Groupe d'Etude **UTILISATEURS WAGONS**

Proposition de modifications à apporter à l'annexe 10 du CUU

Titre :	4.14 - Lisoirs
Proposition de modification de : EF / Détenteur / autres Instances :	SNCF
Proposition de modification de :	<input checked="" type="checkbox"/> Annexe 10
Emetteur :	Geoffroy MAILLE
Lieu, date :	01/03/2016
Description succincte :	Précisions sur les avaries concernant les lisoirs et notamment les anomalies pouvant concerner la fixation (adaptation avec l'annexe 9)

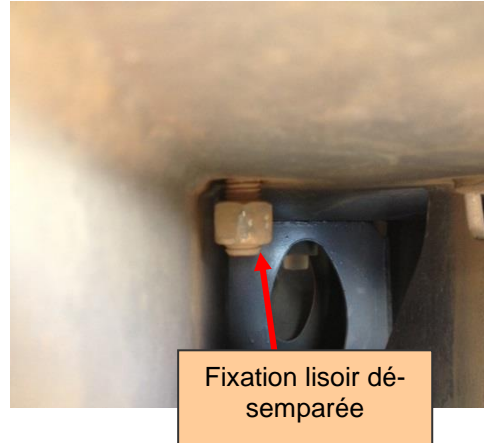
Nous demandons de modifier l'Annexe 10 conformément au texte ci-après :

Nous retrouvons parfois des fixations de lisoir non conforme et incomplète pouvant engendrer à terme un risque de perte du lisoir ou de dysfonctionnement de la liaison bogie/caisse du wagon.

4.14 Aucun lisoir, partie de lisoir, **fixation** ou ressort de lisoir ne doit manquer ni être rompu. **Les boulons de fixation ne doivent pas être desserrés.**

Code des interventions CUU	Interventions	Informations supplémentaires nécessaires	Visite technique Annexe 9	Prescriptions Annexe 10
CU40140	Vérifier fixations des lisoirs		4.8.3	4.14
CU40141	Remettre en état les fixations des lisoirs		4.8.3	4.14
CU40142	Remplacer pièces de lisoirs		4.8.3	4.14
